# MH Teplárenský holding, a.s.

## Vysvetlenie informácií č. 3

Vzhľadom na skutočnosť, že obstarávateľovi spoločnosti MH Teplárenský holding, a.s. boli doručené žiadosti o vysvetlenie informácií potrebných na vypracovanie ponuky pre verejnú súťaž č. **VS MAT 5** pre predmet zákazky „**Rekonštrukcia a modernizácia rozvodov CZT v meste Martin III. etapa**“ (ďalej len „**verejná súťaž**“), ktorá bola vyhlásená zverejnením oznámenia o vyhlásení verejnej súťaže v Úradnom vestníku EÚ č. S 211 zn. 2023/S 211-666475 dňa 2. novembra 2023 a vo Vestníku verejného obstarávania č. 215/2023 zn. 35715 – MSP dňa 3. novembra 2023 (ďalej len „**oznámenie**“), poskytujeme Vám nasledovné vysvetlenie.

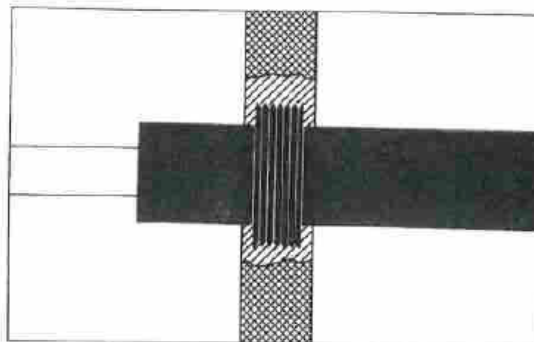
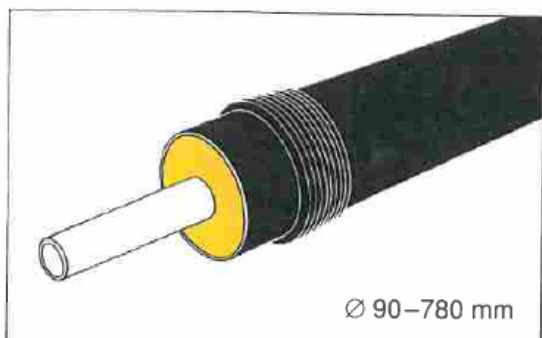
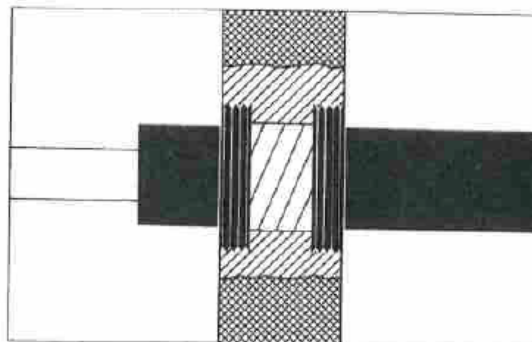
„V projektovej dokumentácii zákazky „Rekonštrukcia a modernizácia rozvodov CZT v meste Martin III. etapa“ v časti výkaz-výmer pre jednotlivé etapy sú uvedené položky „Vodotesný klzný prechod potrubia stenou - labyrintové tesnenie pre potrubie“.

Jedná sa o štandardne používané gumové labyrintové tesnenie ako v priloženom dokumente?

V prípade, že sa nejedná o štandardné labyrintové tesnenie žiadame o doplnenie technickej špecifikácie daného produktu.“

Obstarávateľ potvrdzuje, že sa jedná o štandardné labyrintové tesnenie, ktoré sa používa pri prechode predizolovaného potrubia stenami stavebných objektov.

V prípade, že je hrúbka steny objektu menšia ako 150 mm a potrubie v stene dilatuje, stačí použiť jeden kus labyrintového tesnenia.

Ak je hrúbka steny objektu väčšia ako alebo rovná 150 mm a potrubie v stene dilatuje, použijú sa dva labyrintové tesnenia, pričom úsek medzi nimi sa obalí klznou tukovou páskou.

Oba prestupy sú znázornené na nasledujúcich obrázkoch:
